# 864 FOLLUMÅSEN

## UAVHENGIG KVALITETSSIKRING

### UTREDNING AV OMRÅDESTABILITET I KVIKKLEIRESONER

<b>OPPDRAKSGIVER:</b>	Ringerike kommune
<b>PROSJEKTNAVN / NR.:</b>	Soneutredning Ringerike
<b>KOMMUNE / SONE NR. / NAVN:</b>	Ringerike k. / 864 / Follumåsen

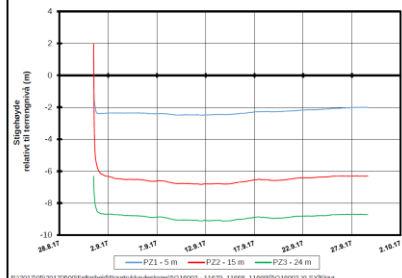
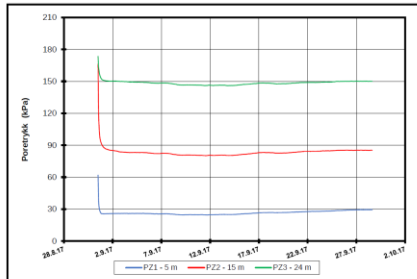
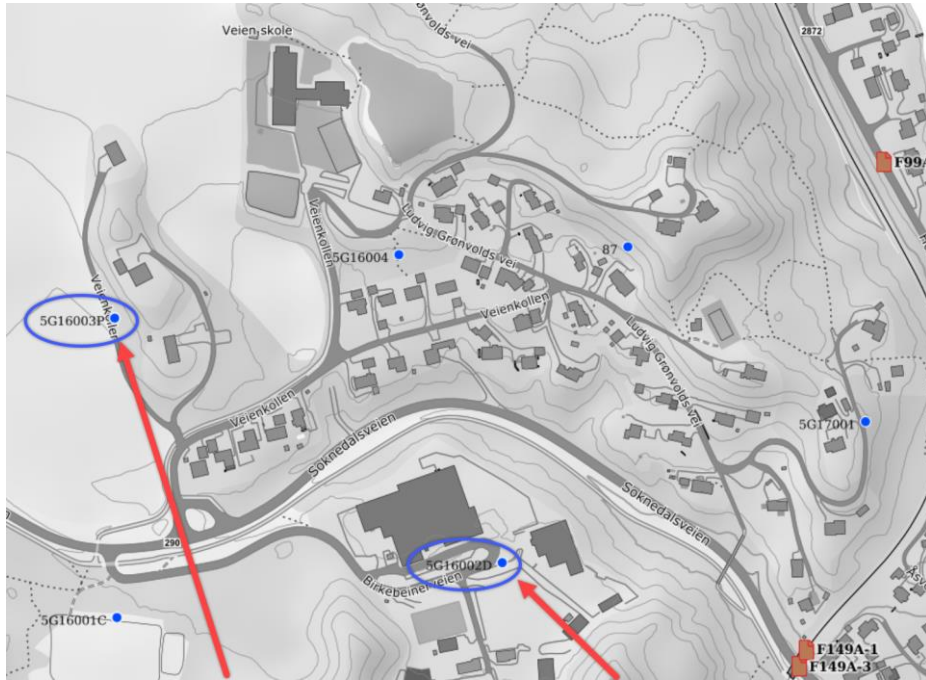
7: KLASSIFISERING AV FARESONE				
PKT.	INNHold	KOMMENTAR	NIVÅ	STATUS
7.1	Er klassifisering av sone (ev. reklassifisering av eksisterende sone) utført iht. NVE 9/2020?	Re-klassifisering er utført for begge de nye sonedelene. Skjema for klassifisering er gitt i vedlegg 1.5 og 1.6.  <i>Poretrykk er gitt forskjellige verdier for de to sonene på tross av lik beskrivelse/kommentar til poenggivningen. Det kommer ikke tydelig frem hvordan poretrykket er vurdert for Follumåsen sør. Dette bør utdypes ettersom det er svært utslagsgivende for faregraden.</i>  <i>Poretrykket i sonen «Follumåsen sør» er vurdert med bakgrunn i nedsatte poretrykksmålere av NGI, ref. 7 i notatet. Nedsatte målere i to ulike punkt indikerer poreundertrykk mellom ca. 70-80 kPa. Dette indikerer at det er en tendens på poreundertrykk i området. Videre er det et sammenhengende løsmassedekke fra NGI sitt borpunkt 5G16003 som strekker seg bort til området for faresone «Follumåsen sør». Vi vurderer dermed at avlesningene av de to målerne i dette punktet kan legges</i>	2	L

til grunn i klassifiseringen. Faregradsevalueringen vil bli oppdatert med mer tekst vedr. dette.
